**Avis de la Mission Régionale d'Autorité environnementale  
de Bourgogne-Franche-Comté  
sur le projet de renouvellement et d'approfondissement  
de la carrière de roches massives calcaires  
sur les communes de La Salle et Saint-Albain (71)**

N° BFC – 2024 - 4264

Figure 3 : Vue aérienne des aires d'études immédiates et rapprochées (issue du dossier)

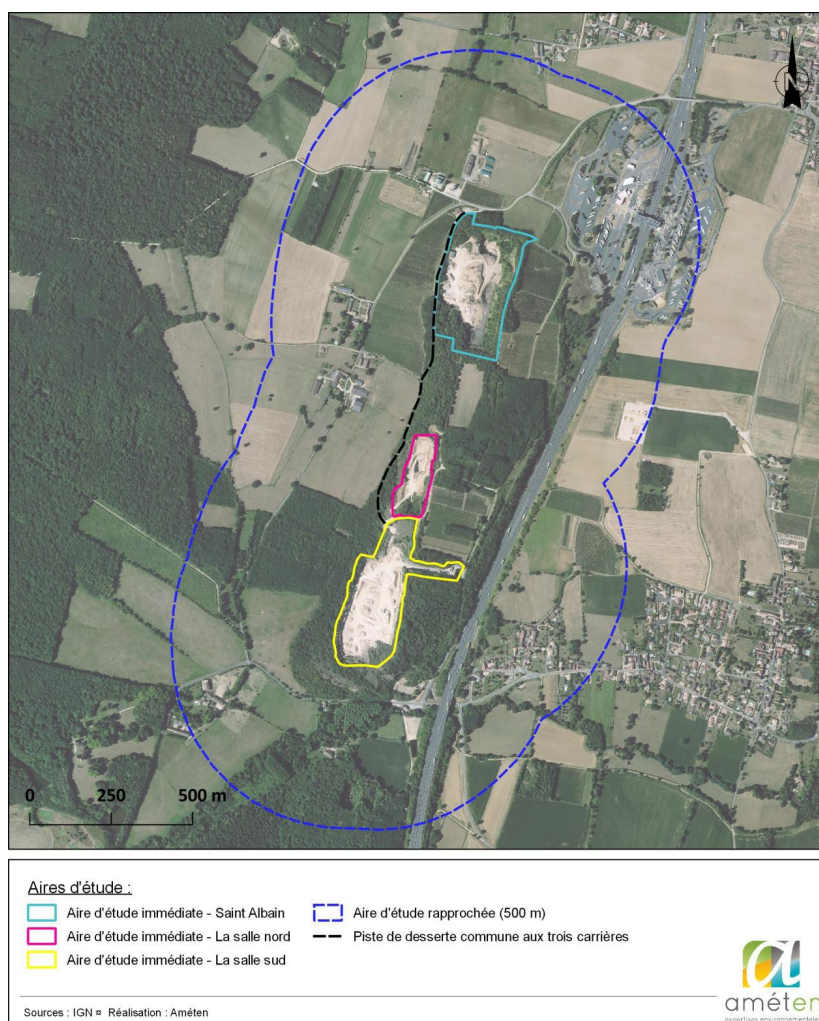
Le choix du porteur de projet de délimiter les aires d'étude immédiate en fonction des périmètres actuels d'autorisation des trois carreaux d'extraction apparaît contradictoire à l'idée de projet de regroupement des carrières sous un site unique. L'AEI, telle qu'elle est définie actuellement, ne prend pas en compte les espaces à considérer dans la gestion globale des trois sites d'extraction dont la piste de desserte commune aux trois carrières.

**La MRAe recommande de proposer une aire d'étude immédiate unique conforme au projet global de regroupement des trois carreaux d'extraction.**

Figure 4 : Localisation des individus d'érable de Montpellier impactés et non impactés (issue du dossier)

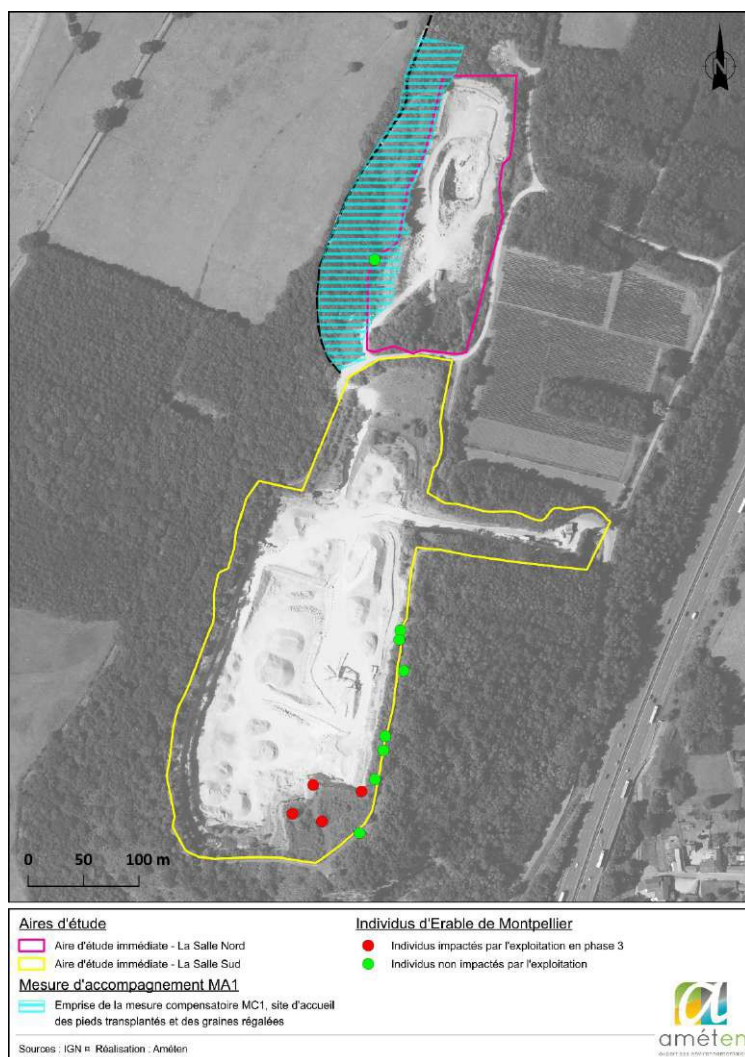
L'impact brut direct sur l'espèce protégée érable de Montpellier est considéré comme fort puisque quatre sujets vont être détruits à partir de la phase 3 au droit de l'éperon rocheux sur la Salle sud. Le dossier parle aussi de « quatre stations » détruites bien que cette notion n'ait pas la même signification écologique que le terme « sujet ». Au-delà des problèmes de sémantique, le nombre de sujets détruits est comparé au nombre de sujets recensés sur l'AEI qui serait « *a minima* de 30 sujets ». Toutefois, sur la carte de localisation des

individus d'érable de Montpellier impactés et non-impactés figurent douze individus sur le site de La Salle dont onze présents à l'endroit de la destruction (Figure 4).

**La MRAe recommande de réhausser l'évaluation de l'impact de la destruction de quatre individus d'érable de Montpellier au droit de l'écosystème de l'éperon rocheux et de réviser les mesures ERC en conséquence.**
